# PLAN LOCAL D'URBANISME de MOUSSY-LE-VIEUX

## Mémoire en réponse PPA

## Mémoire en réponse aux avis des Personnes Publiques Associées et Consultées (PPAC)

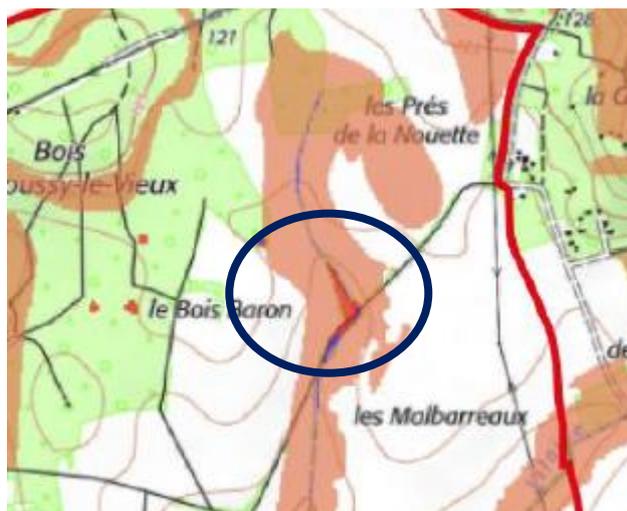
**Observation n°6 : Il est relevé la difficulté de lecture du règlement graphique. En effet, les jardins à préserver au titre du L151-23 du CU sont identifiés de deux façons différentes tout comme les alignements d'arbres ou de haies ce qui induit une certaine confusion.**

Il s'agit d'une erreur matérielle lors de l'édition de la légende. Ce sera revu pour l'approbation.
